Strukturplan nördlich entlang der BAB 6 - Öffentlichkeitsbeteiligung vom 27.10.2017 – 10.11.2017

<u>Anregungen</u>	<u>Stellungnahme</u>
Zusammenfassung der themenbezogenen Erläuterungen zu den eingegangenen Stellungnahmen Da sich die nachstehenden Stellungnahmen in einigen Themen wiederholen werden diese themenbezogen zusammengefasst und behandelt. Die Antworten werden in Folge zu den jeweiligen Einzelanregungen herangezogen.

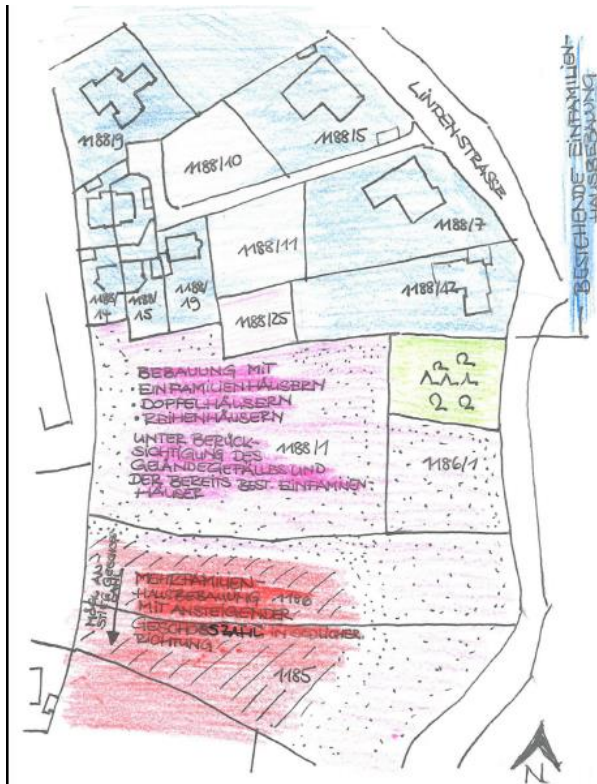
Seit genau 60 Jahren wohnt unsere Familie Am Vogelschutzpark 2. Das Wohngebiet rund um die Lindenstraße zählt zu den gewachsenen, hochwertigen Gebieten in Schwabach. Vor der Renovierung unseres Hauses haben wir uns über die Planungen informiert, den Bebauungsplanvorentwurf von 2009 sehr genau geprüft und für akzeptabel empfunden. Die Änderungen, die nun Basis sind, haben uns negativ überrascht. Entgegen dem letzten öffentlich ausgehängten Bebauungsplanvorentwurf von 2009, in dem eine großzügige Bauweise, in Form von Einfamilienhäusern und Doppel-/ Reihenhäusern, die Qualität des Stadtteils gesichert hat, entsteht mit dem vorliegenden Strukturplan ein ausgesprochen

<u>Anregungen</u>	<u>Stellungnahme</u>
dicht besiedeltes Gebiet, insbesondere wenn man bedenkt, dass hier von 800-900 Anwohnern gesprochen wird.	
Wo bleibt der grüne Charakter der Stadt? Bietet die dichte Besiedelung genügend Grün- und Ausweichflächen - insbesondere wenn man die zusätzliche Emissionsbelastung durch den Autobahnausbau berücksichtigt?	s. Punkt B der Stellungnahme
Aus den Plänen geht nicht hervor, wie die Zufahrt und Parkplatzsituation geregelt ist. Die entstehenden Straßen müssen ausreichend Parkplatzmöglichkeiten bieten.	s. Punkt C der Stellungnahme
Für das Gebiet östlich der Lindenstraße (hin zum Tennisplatz) ist es wichtig, dass die eingeschossige Bauweise (im Bebauungsplanvorentwurf waren 9 eingeschossige Häuser (I+D) vorgesehen) und der Sackgassen-Charakter erhalten bleiben.	Es werden weiterhin eingeschossige Häuser in diesem Bereich vorgesehen. Sackgassen sollen grundsätzlich vermieden werden, da notwendige Wendenanlagen für Müll- und Feuerwehfahrzeuge, mehr Verkehrsfläche in Anspruch nehmen. Zudem sind die Grundstücke nur von einer Seite erschlossen, weshalb die Gebäude bei einer Straßensperrung, z.B. durch einen Unfall oder Bauarbeiten, nicht mehr angefahren werden können. Der Vorschlag wird dennoch aufgenommen und im Bebauungsplanverfahren nochmals überprüft.

s. Punkt F der Stellungnahme
